COMUNE DI RIANO

Relazione idrogeologica

**VERIFICA DI IDONEITÀ DELL'AREA DEL BACINO DEL
FOSSO DI FONTANA LARGA DESTINATO AD OSPITARE
DISCARICHE PER RIFIUTI NON PERICOLOSI
SITI QUADRO ALTO E PIAN DELL'OLMO
RIANO (RM)**

revisione 00 del 20 gennaio 2012

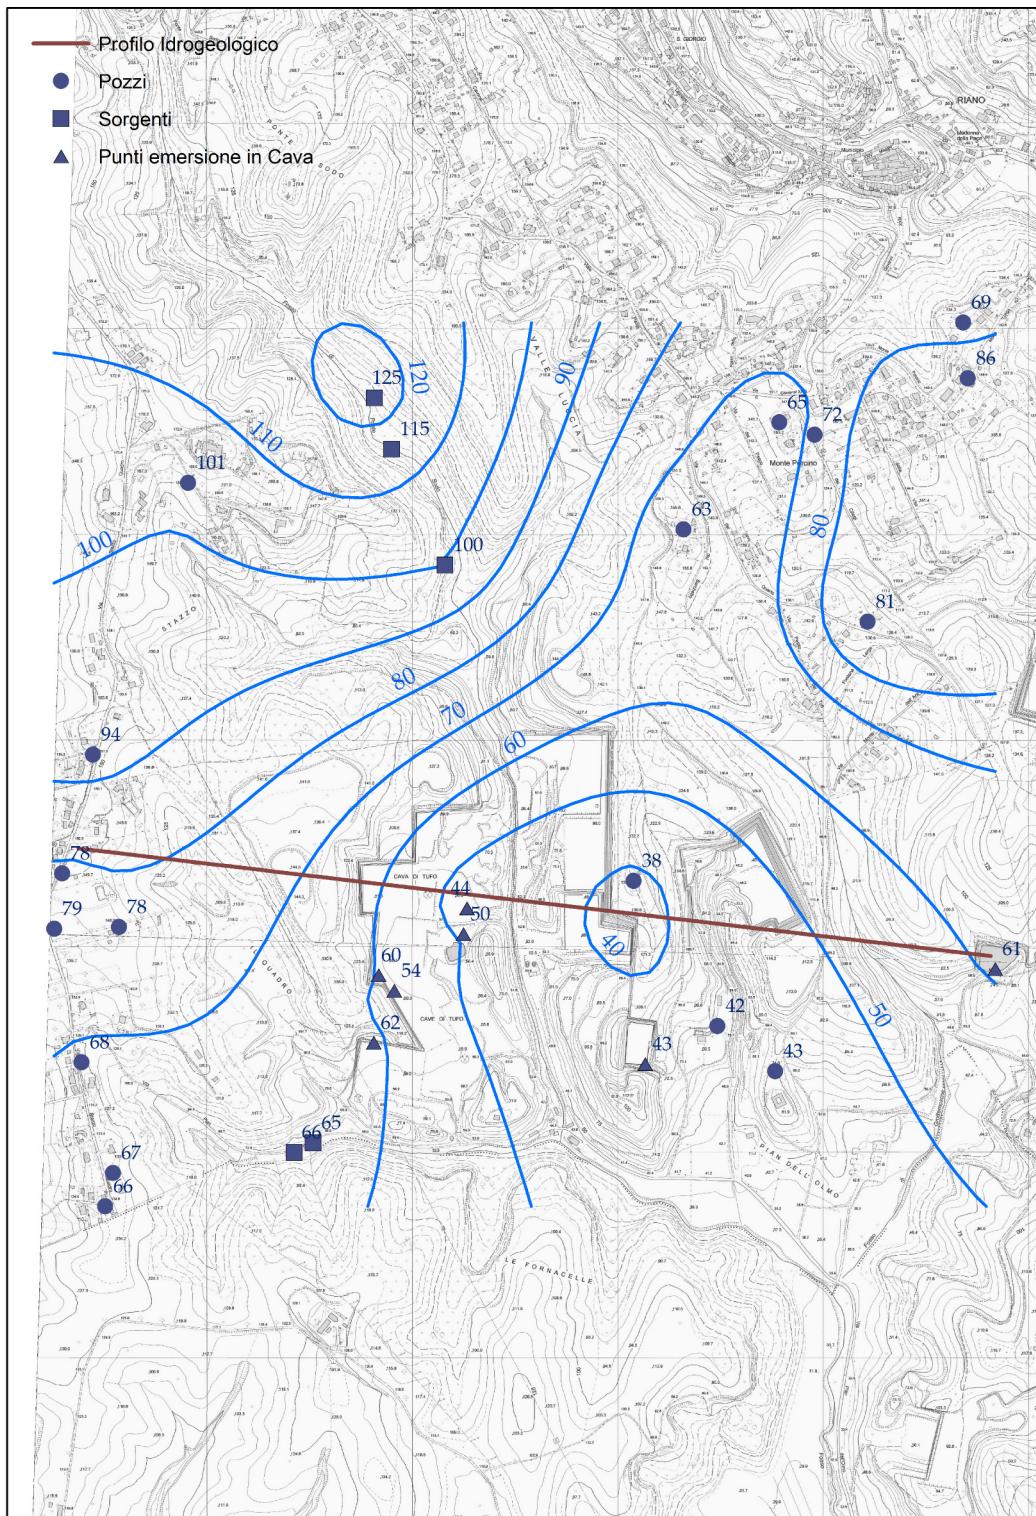
Nell'area in esame è stato identificato un acquifero non confinato che, nell'area della cava di Quadro Alto, ha una altezza sul livello del mare compresa tra i 50 ed i 60 m.

Tale situazione è ben rappresentata nella riportata carta idrogeologica. Infatti in corrispondenza delle cave di Quadro Alto, si evidenzia un abbassamento della falda rappresentato da un cono d'emungimento, ben identificabile nell'allegato profilo idrogeologico.

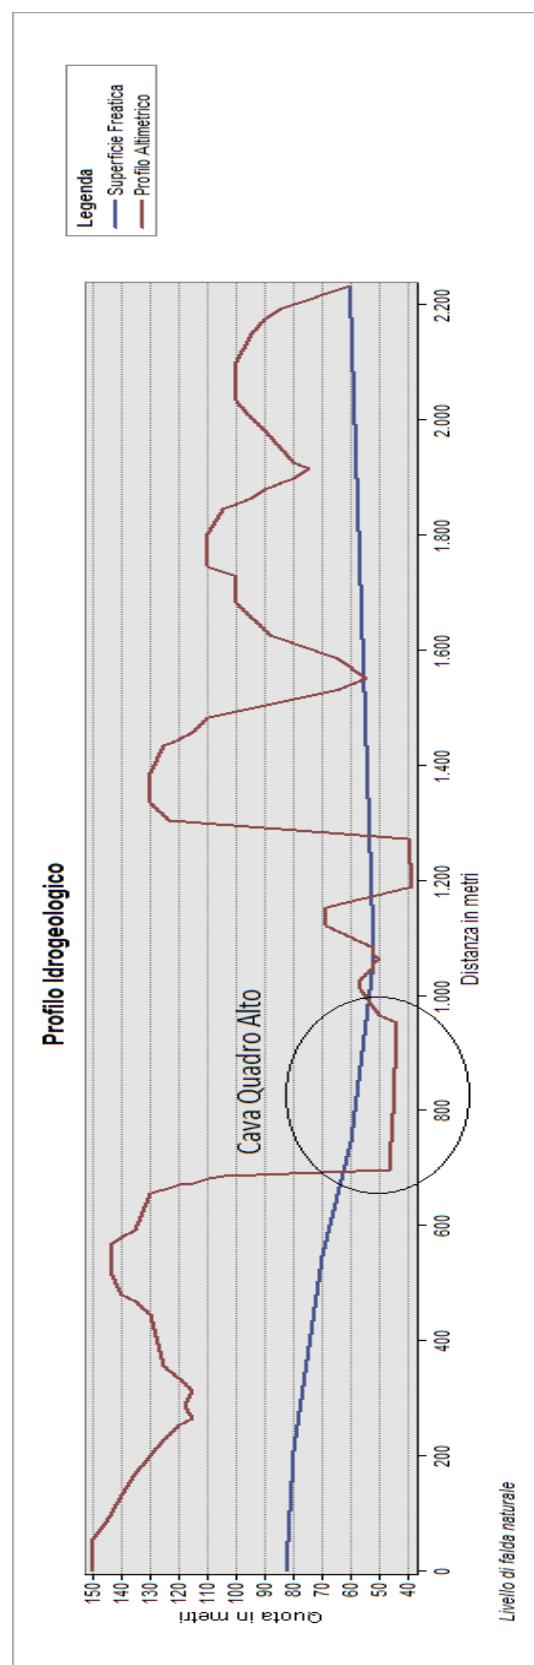
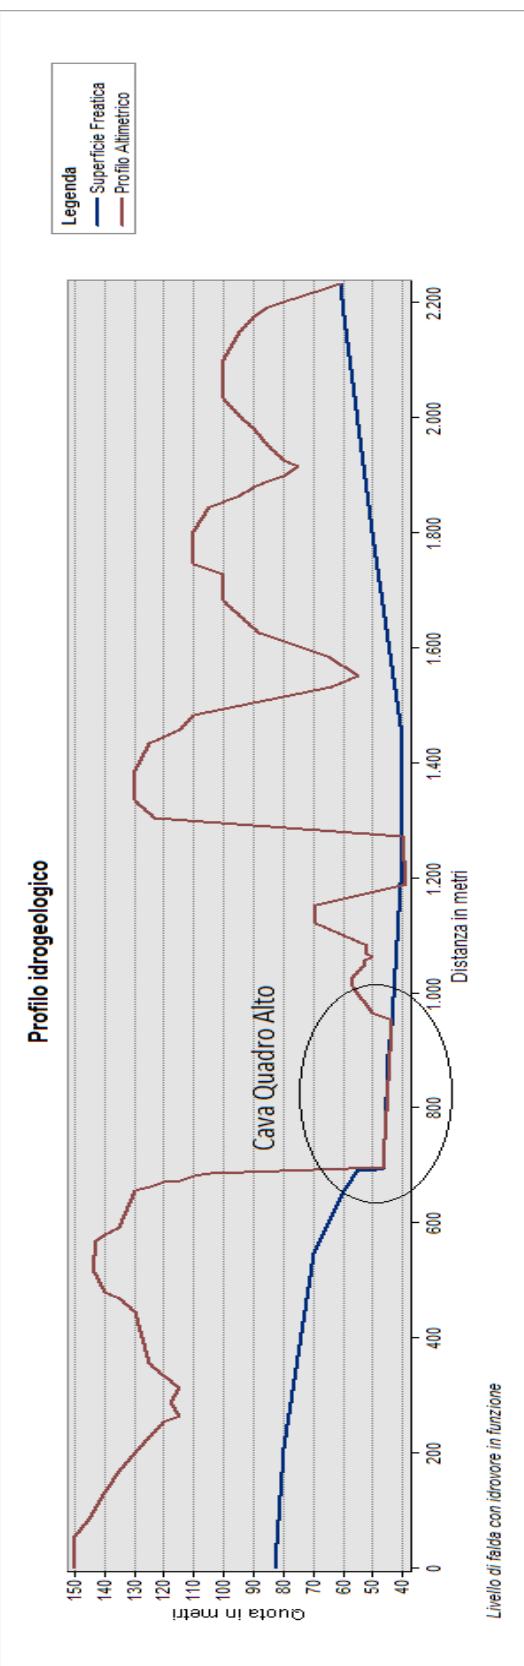
Anche i profili tratti dalla cartografia permettono di identificare l'abbassamento della falda dovuto al sistema di drenaggio delle cave.

È anche possibile ricostruire il profilo della falda che si verrebbe a ricreare in caso di copertura della superficie di falda e interruzione del pompaggio. Laddove si spegnesse il sistema di pompaggio la risalita del tetto della falda acquifera sarebbe inevitabile e allagherebbe tutti gli ammassi rocciosi coltivati a cava, riportando il tetto di falda all'altezza di circa 60 m slm. In tal caso il drenaggio della falda avverrebbe in corrispondenza del Fosso di Ponte Sodo.
